VEDR. BOLIGFELT HOV GÅRD, HØNEFOSS.

BOLIGFELT PÅ HOV GÅRD, HØNEFOSS. Brev av 27/1.83. Ref. AR/rl

Boligfelt på Hov gård, Hønefoss.

Kopi av kart.

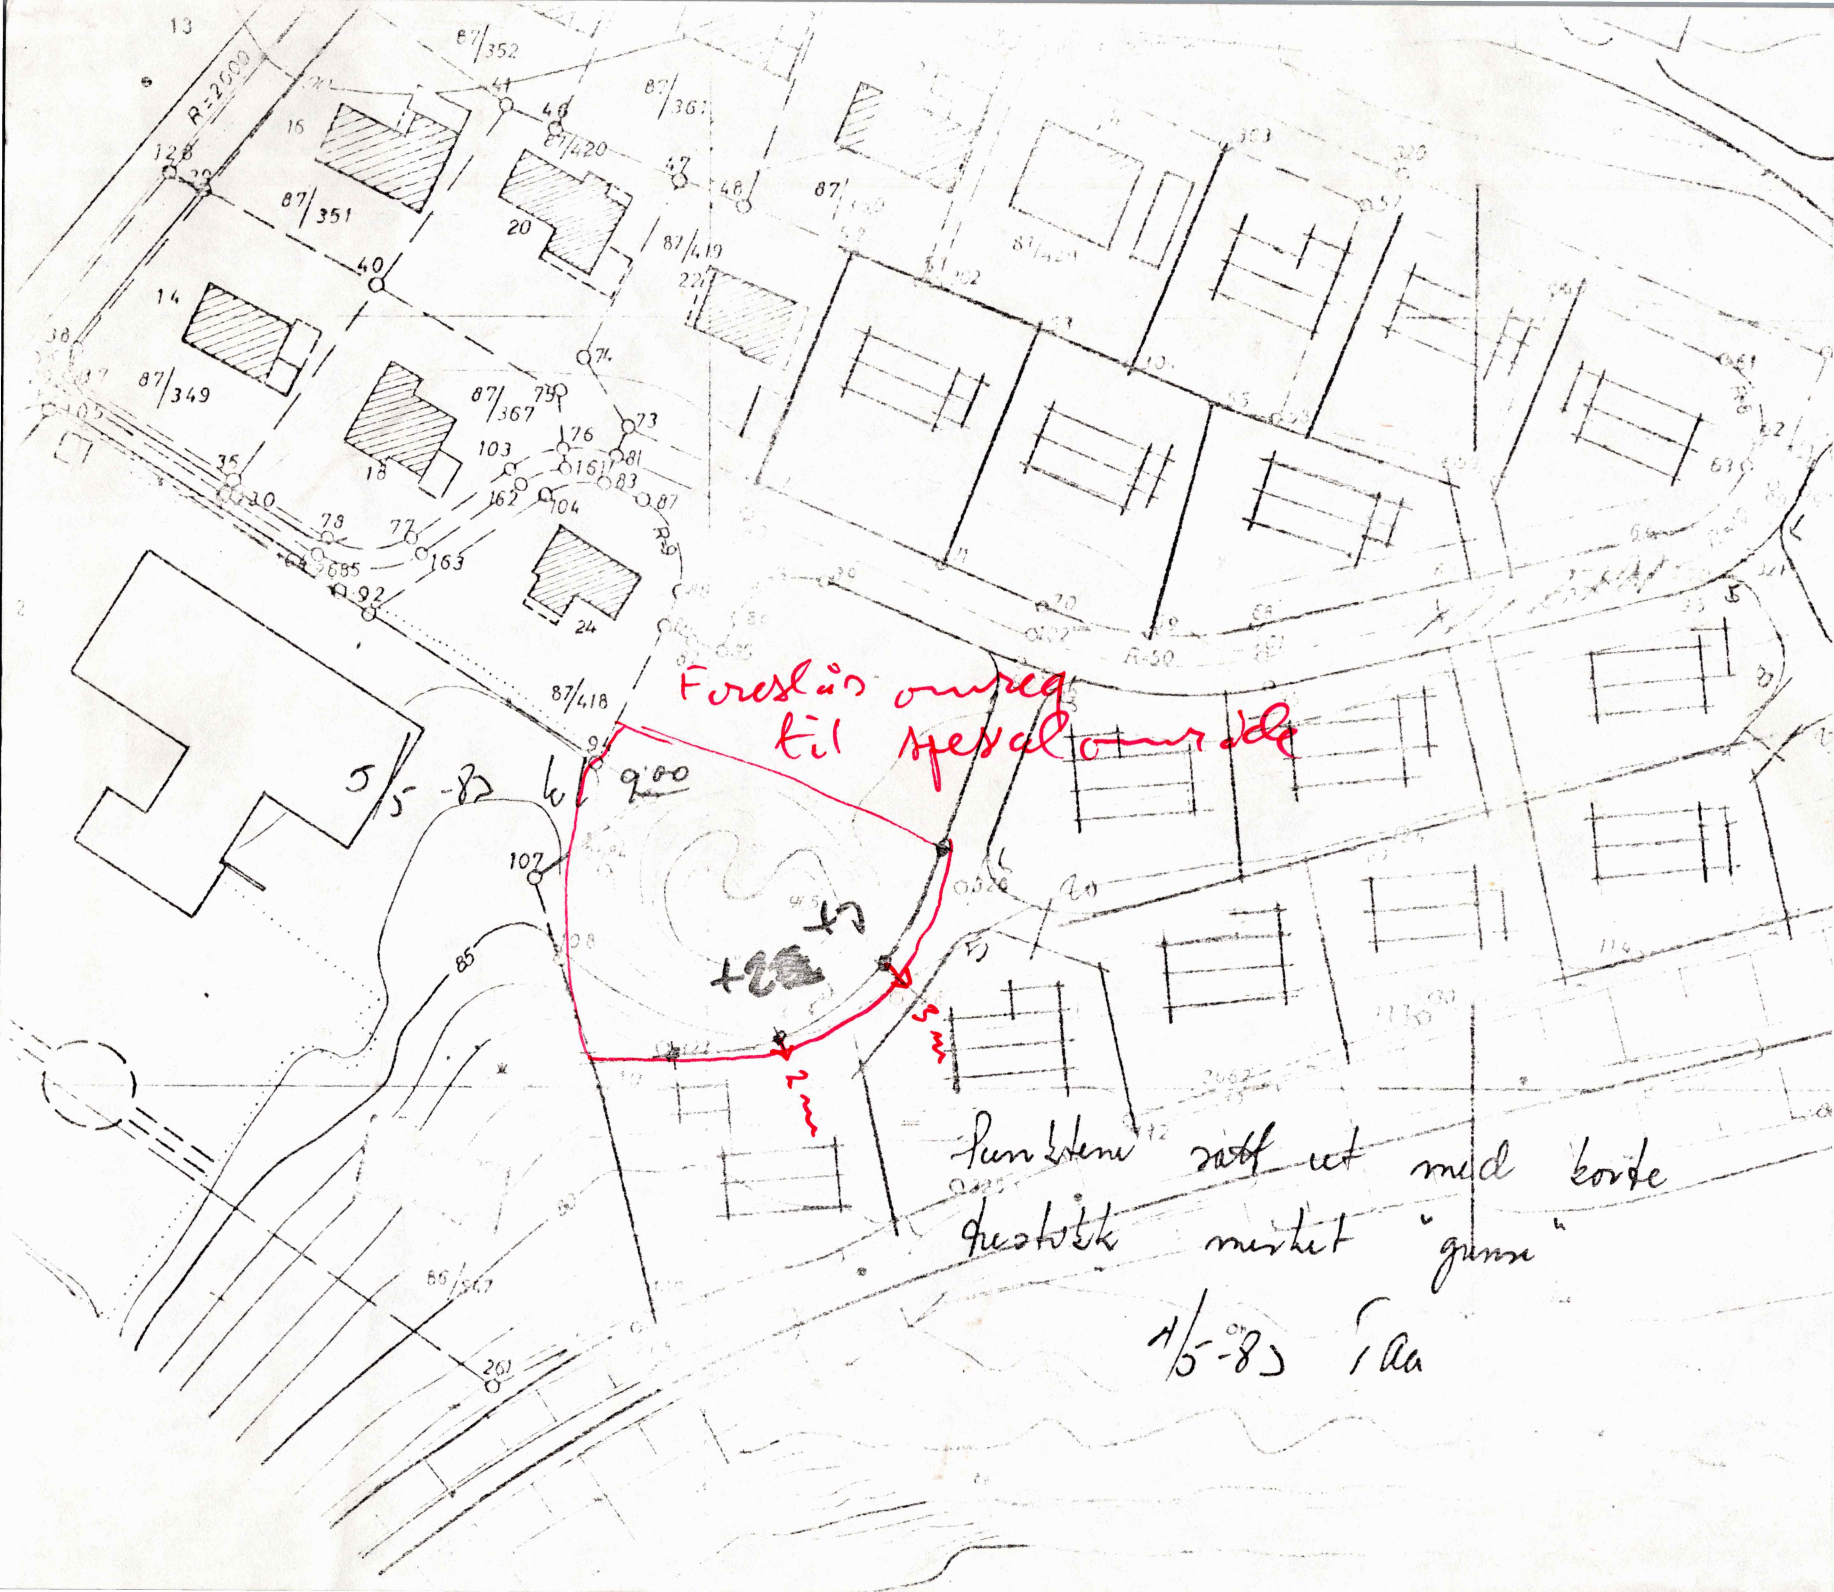
På grunnlag av befaring 5/5. vil Universitetets Oldsaksamling herved bekrefte at vi kan akseptere den planlagte regulering under forutsetning av at grensemarkeringene flyttes som avtalt under befaringen, henholdsvis 2 og 3 meter.

Det må i reguleringsbestemmelsene spesifiseres helt klart at ingen terrenginngrep må foretas innenfor denne grensen.

I forbindelse med den foreslåtte omregulering av gravhaugen fra friareal til spesialområde etter bygningsloven er grensene inntegnet på vedlagte kopi av kart. Vi vil foreslå at man i reguleringsbestemmelsene tar inn en setning eller to om: "Innenfor spesialområdet må det ikke gjøres terrenginngrep av noen art, rydding og hugging av vegetasjon må skje i samråd med Universitetets Oldsaksamling".
